Rapport de contrôle d'installations électriques à basse et à très basse tension

RÉF. 106/2025/100193/D01:1

DATE DU CONTRÔLE 07/04/2025 (15:09 - 15:58) AGENT VISITEUR Xavier Lepage
ADRESSE DU CONTRÔLE Rue Coleau 142 - 5502 Thynes TYPE DE CONTRÔLE Visite de contrôle (6.5.)

Adresse de l'installation Rue Coleau 142 - 5502 Thynes
Type de locaux Unité d'habitation (maison)
Objet du contrôle Demande dans le cadre d'une vente
Propriétaire Emmanuel Abras
Responsable des travaux non communiqué
Dérogations applicables/appliquées Installations électriques domestiques ancien RGIE (8.2.2.)

Schéma(s) unifilaire(s) de l'installation

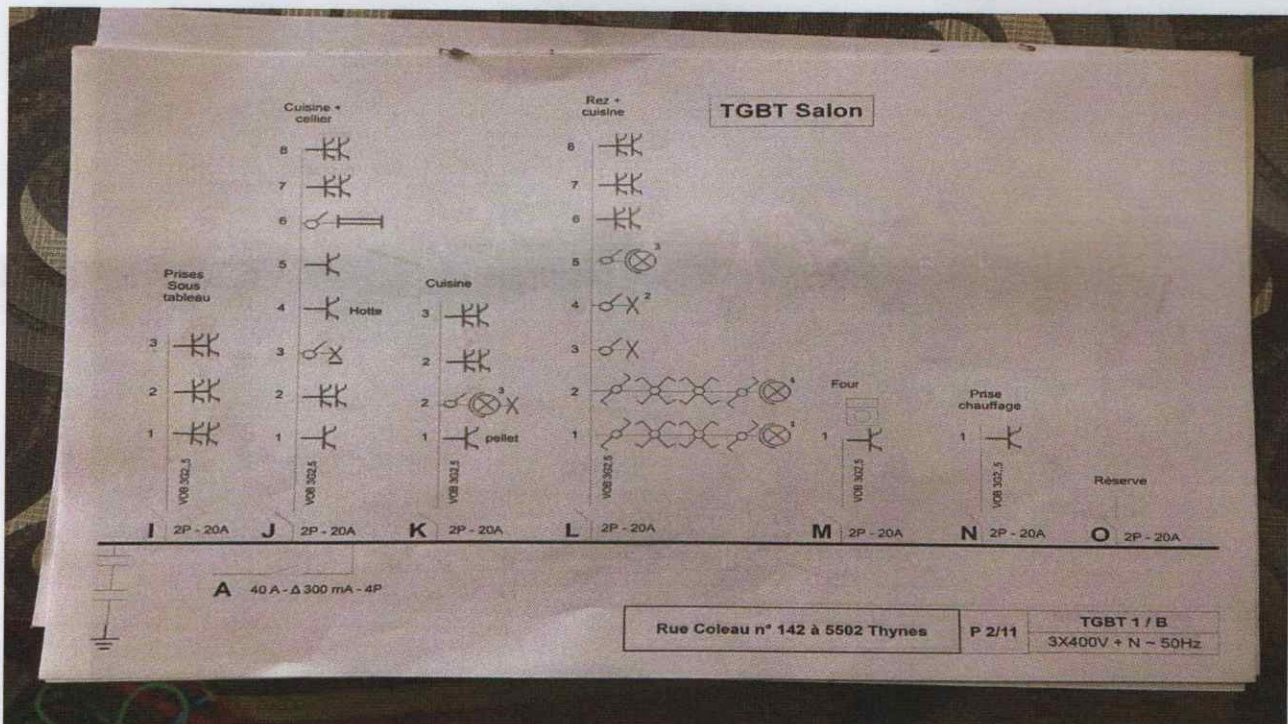
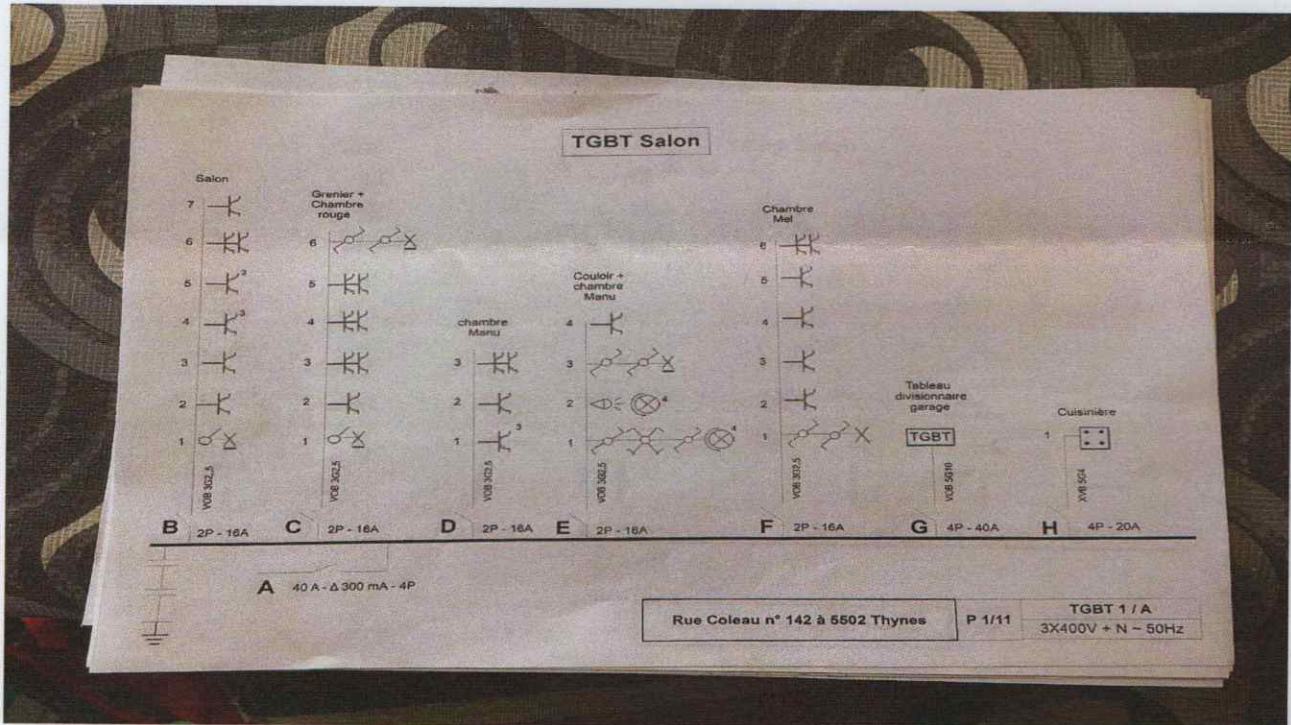
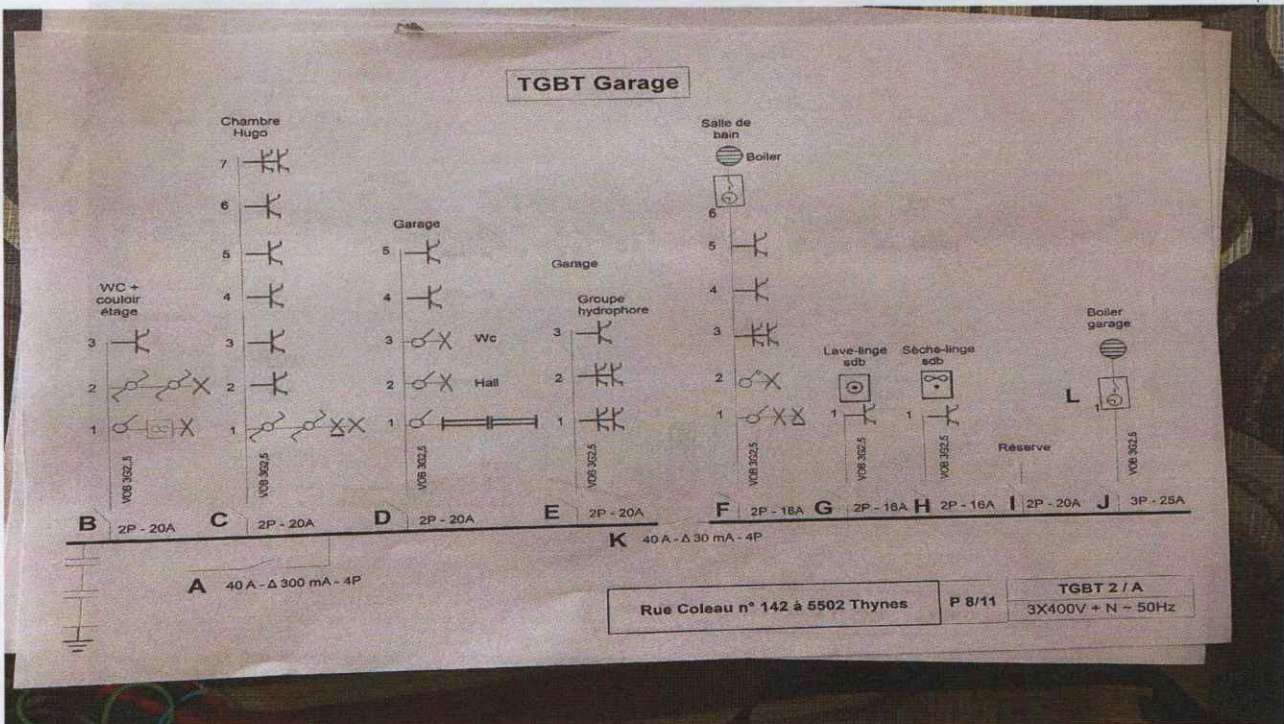
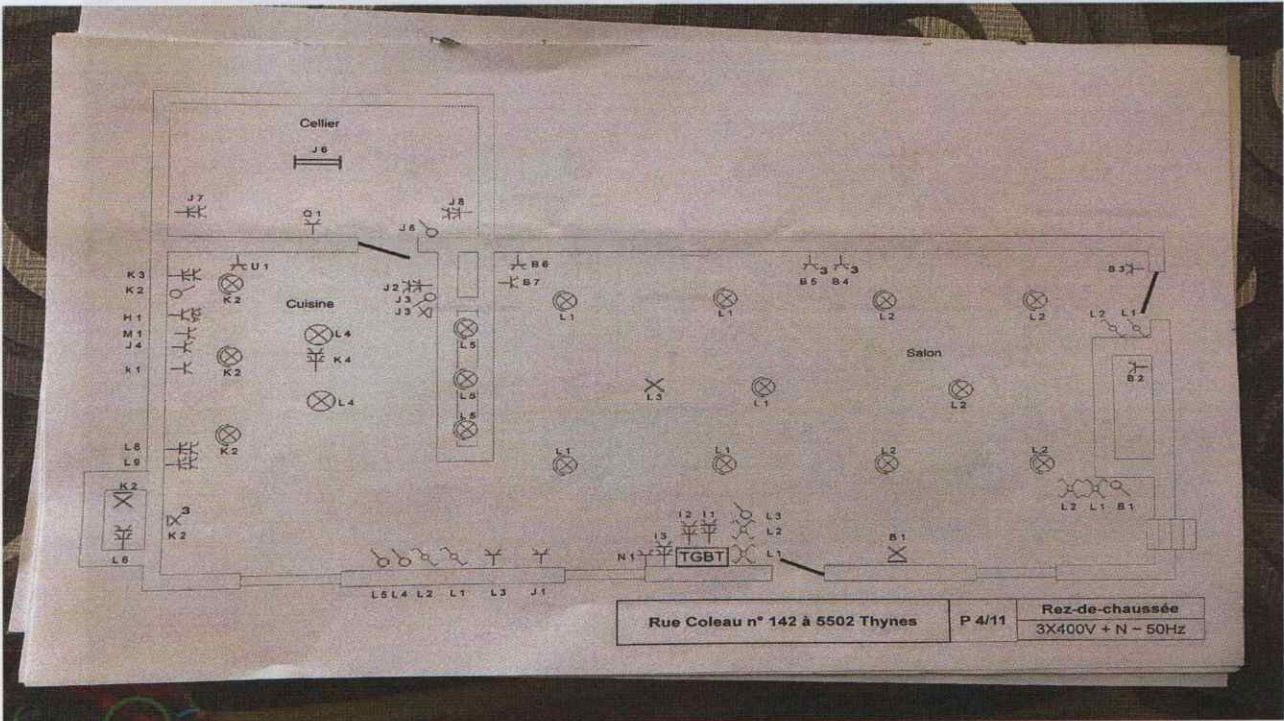
- Les schémas unifilaires et plans de position ne sont pas conformes. - 3.1.2.;6.4.6.;6.5.7.;9.1.2.
- L'utilisation de douilles pour alimenter un point d'éclairage dans l'attente de l'appareil d'éclairage définitif n'est autorisée - 4.2.4.3.a

- N'est pas renseigné sur les schémas unifilaires et plans de position l'adresse de l'installation, les coordonnées du responsable des travaux et du propriétaire. Ces derniers devront signer et dater ces schémas. - 3.1.2.;6.4.6.;6.5.7.;9.1.2.

- Les schémas unifilaires et plans de position doivent renseigner l'adresse de l'installation, les coordonnées du responsable des travaux et du propriétaire. Ces derniers devront signer et dater ces schémas.
- Lors d'une rénovation de l'installation électrique, les dérogations pourraient ne plus être appliquées.
- L'habitation étant meublée, il se peut que tout n'a pu être vérifié.
